Doc No. P 営（原）003

使用済燃料貯蔵施設に係る特定容器等の設計の型式証明申請書

本文及び添付書類の一部補正について

Hitz-B52 型

第 2 図 使用済燃料の軸方向燃焼度

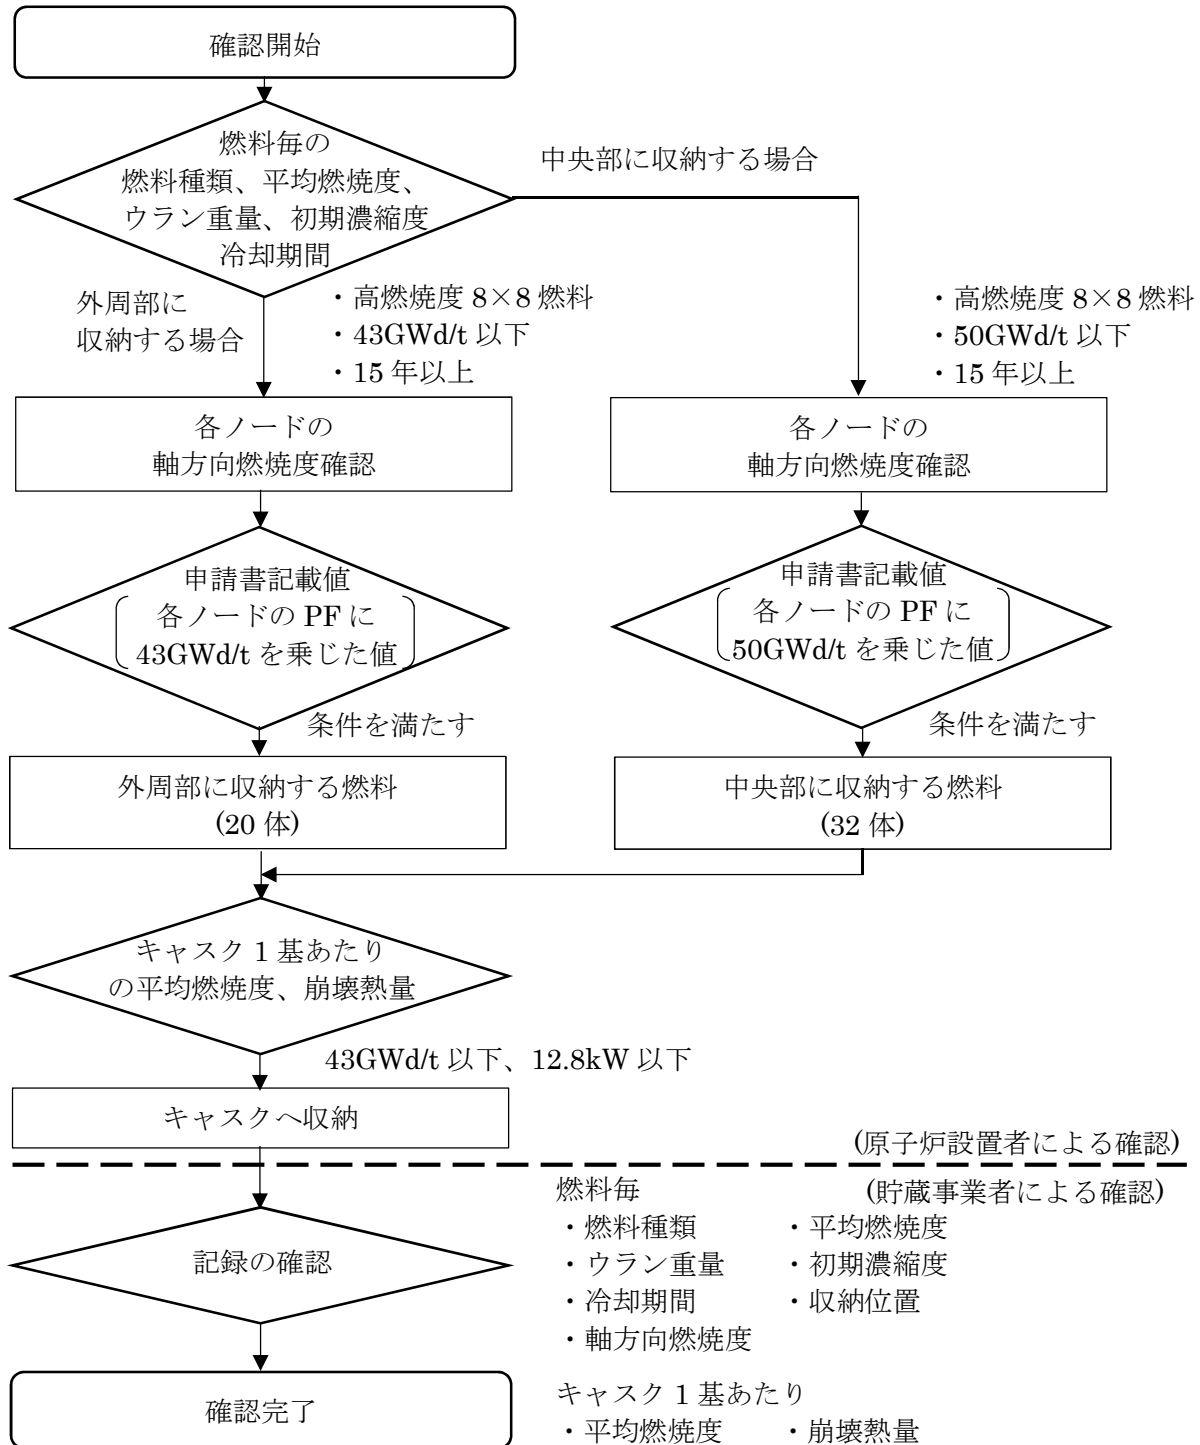
頁*1	行	補正前	補正後
1~4		(記載変更)	(別紙 1-1 の記載に変更)
5		(記載変更)	(別紙 1-2 の記載に変更)
6		(図の変更)	(別紙 1-3 の記載に変更)
-		(図の追加)	(別紙 1-4 及び別紙 1-5 の記載 に変更)
7		(図の変更)	(別紙 1-6 の記載に変更)
